**REPUBLIKA HRVATSKA
ISTARSKA ŽUPANIJA
GRAD LABIN**

KLASA: 350-01/15-01/89

URBROJ: 2144/01-03/01-20-50

**IZVJEŠĆE O DRUGOJ PONOVNOJ JAVNOJ RASPRAVI
o prijedlogu Urbanističkog plana uređenja naselja Rabac**

DRAGOGNA ROBERT

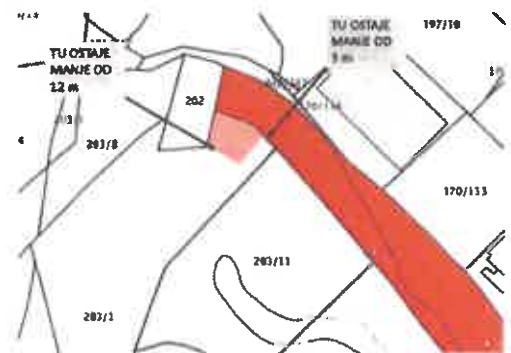
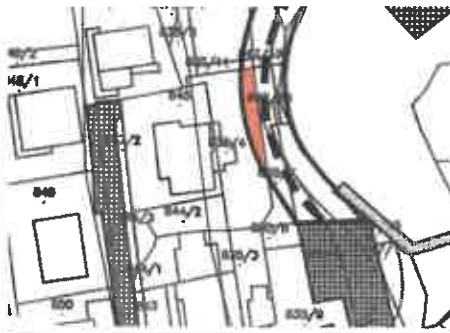
NA NAVEDENOJ K.Č. (UK. K.Č. 844/2, 835/4 I K.Č. 847/2)

*ODOBRENA NAH JE ^{DOZVOLA ZA GRAĐEVINARSTVO} VIDEKONJNA GARAJA (GRAĐEVINSKA DOZVOLA
 UP-1-361-03/98-01/90 od 19.03.2001. - U PRILOGU).*

UŠIM GARAJE NA ČEST. SU PRISTUPNE STEPENICE I PARKIRALIŠTE.

Odgovor:		
<p> Primjedba se ne prihvaća. Čestica se nalazi unutar javne zelene površine (Z1). Zbog blizine javnih i društvenih sadržaja (vrtić i škola) te blizine groblja, na toj lokaciji potrebno je osigurati javno zelenilo u obliku prostora za odmor i druženje građana, osigurati mogućnost gradnje dječjih igrališta i drugih javnih sadržaja prikladnih vrtiću i školi. Planiranjem javnih zelenih površina Planom se pokušava, poštujući dugačku povijest prostornog planiranja u Rapcu, postići zadržavanje i povećanje kvalitete stanovanja očuvanjem zelenih prekida, zaštita vizura i pejzažnih karakteristika prostora. Navedena programska polazišta za izradu Plana utvrđena su Odlukom o izradi Plana. Nova generacija planova je samo nastavak planskih rješenja ranije primjenjivanih prostornih planova. Međutim upravo zona ispod Creske ulice prema moru je u velikoj mjeri iskočila iz okvira dozvoljenih gradnji tada važećim planova, a rezultat toga je preopterećenost prostora koja se posebno manifestira u odnosu na postojeću infrastrukturu. Stoga je u ovoj zoni dozvoljena samo rekonstrukcija postojećih građevina sukladno propisanim uvjetima, a za Centralnu zonu Rapca utvrđena obveza provedbe urbanističko-arhitektonskog natječaja. </p>

Podnositelj:
GOBO LORENS,**KLASA: 350-01/20-01/ 146****Podnesak:**

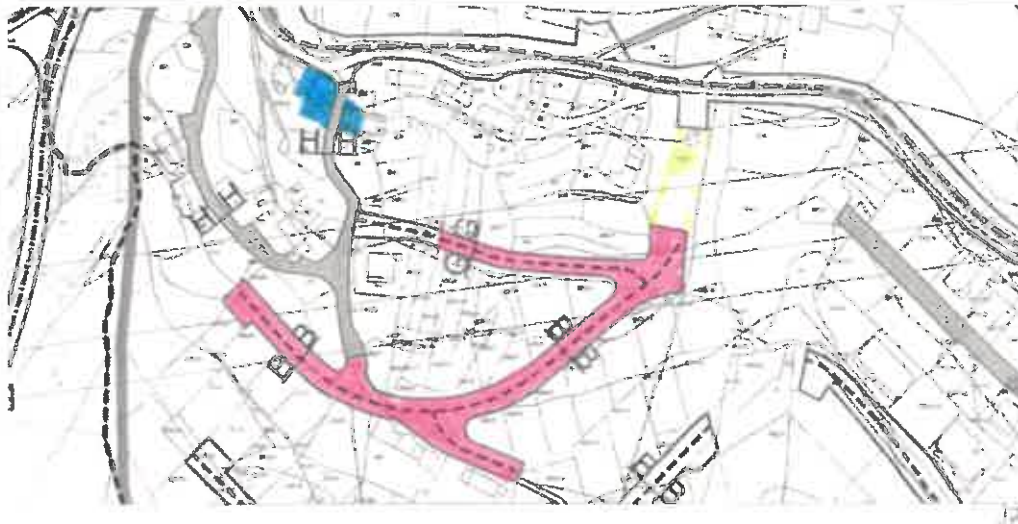
Za novo planirane ulice u Gornjem Rapcu označene karakterističnim presjekom ulica „G-G“ i „B-B“ (označene ružičasto u prilogu 1), glavna komunikacija s glavnom ulicom bi trebala biti preko stoljetnih puteva (sivo označeni). Jedan od tih puteva je asfaltiran početkom 80-tih godina prošlog stoljeća (ako me sjećanje ne vara) i do dan danas nije više diran, dok je drugi put (Idrjska ulica) trenutno neasfaltiran put.

Podnositelj:
GOBO LORENS,

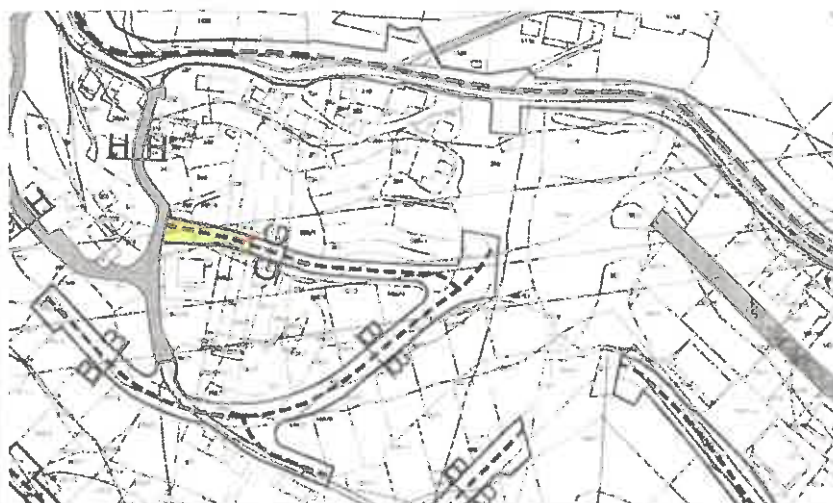
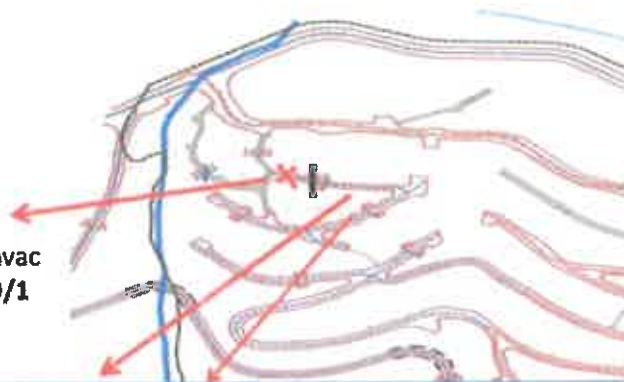
Na takvo rješenje nikada neću pristati.

Izvedbom spoja GG na HH preko čestica u mom vlasništvu 243/2,245/4,248/2 i 249/1 ,mali će broj nekretnina imati malo kraći pristup Idrijskoj ulici, a meni kao vlasnici će biti onemogućeno iskoristiti svoju nekretninu te ostati na svojoj zemlji na kojoj sam sa svojom obitelji planirala stvoriti dom. Prometnica označena sa BB kojom je omogućen pristup na HH (Idrijska ulica) nalazi se samo 50-ak m južnije od prometnice GG.

Još jednom apeliram i tvrdim da takvo rješenje nikada neće zaživjeti! Jer moju djedovinu neću nikada prodati niti ću omogućiti izvlaštenje za tu prometnicu koja ide u korist za cca 5 budućih parcela koje su već oglašene za prodaju i kao što sam već navela (prema njihovim prijedlogu) nisu uopće zainteresirane za taj prolaz, te ne vidim razlog čemu uopće to ucrtavati.

Na navedenim parcelama započeli smo postupak ishodovanja građevinske dozvole .

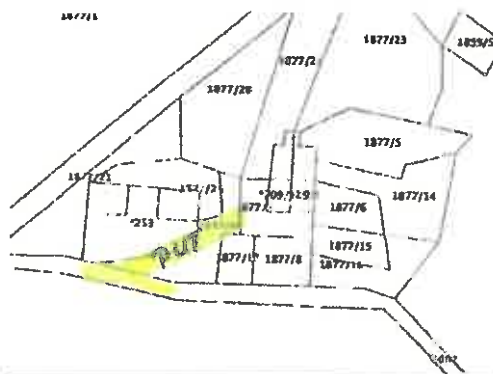
Kao vlasnica nekretnina – k.č. Z 209/ 1 i k.č. Z 209/12 k.o. Ripenda, naselje Rabac, Grad Labin, podnosim slijedeći prijedlog:

Uvidom u službene stranice Grada Labina odnosno u objavu druge ponovne javne rasprave o prijedlogu Urbanističkog plana uređenja naselja Rabac utvrdila sam da iz istog nije razvidno da li je na k.č. 1877/30 k.o. Ripenda koja je u vlasništvu Grada Labina prikazan (obuhvaćen) i put koji prolazi po toj k.č., a koji je oduvijek služio kao pristupni put objektima -kući koja se nalazi na k.č. Z 209/1 i na k.č. Z 209/12 k.o. Ripenda koje su u mojem vlasništvu te objektima koji se nalaze na k.č. 253/ZGR k.o. Ripenda koja je u vlasništvu Nives Blašković

21.	<i>Podnositelj:</i> BLEČIĆ MARIJA [REDACTED]	KLASA: 350-01/20-01/ 64
<i>Podnesak:</i>

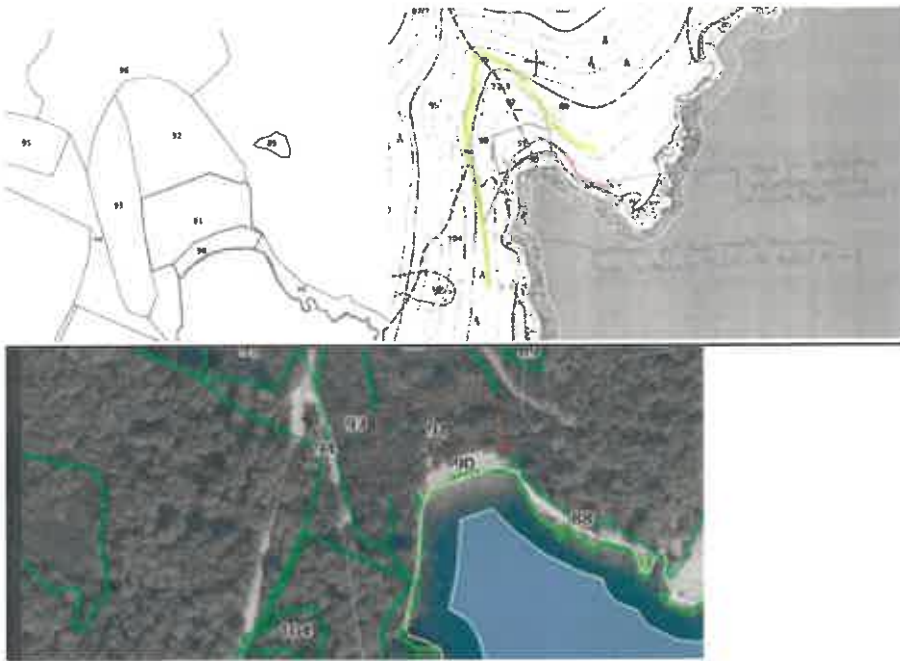
Molim izmicanje predviđene pješačke staze kod Uvala Prižinja tj. na k.č.91 k.o.Rabac. Na terenu već postoji put koji lijepo prati slojnice i ide oko uvale (vidi prilog 2.). K.č.91 je u privatnom vlasništvu te se na toj k.č. nalazi i jedna ruševina (vidljiva na starom katastarskom planu i u naravi) dok je k.č.90 pomorsko dobro. K.č.94 i 96 na kojima se nalazi postojeći put je od Republike Hrvatske. Zamišljena staza nema nikakvog smisla ponajprije s obzirom na veliku visinsku razliku sa postojećeg prilaza sa južne strane pa da se spušta ogromnim nagibom prema plaži (k.č.90) te opet strmo diže dalje istočno na k.č.89. Predlaže se da se trasa te staze – šetnice izmakne po postojećem putu tj. da se zaobide ta uvala (k.č.93, 92, 91 i 90) slično kao što se napravilo kod objekta Sundance na Girandelli.
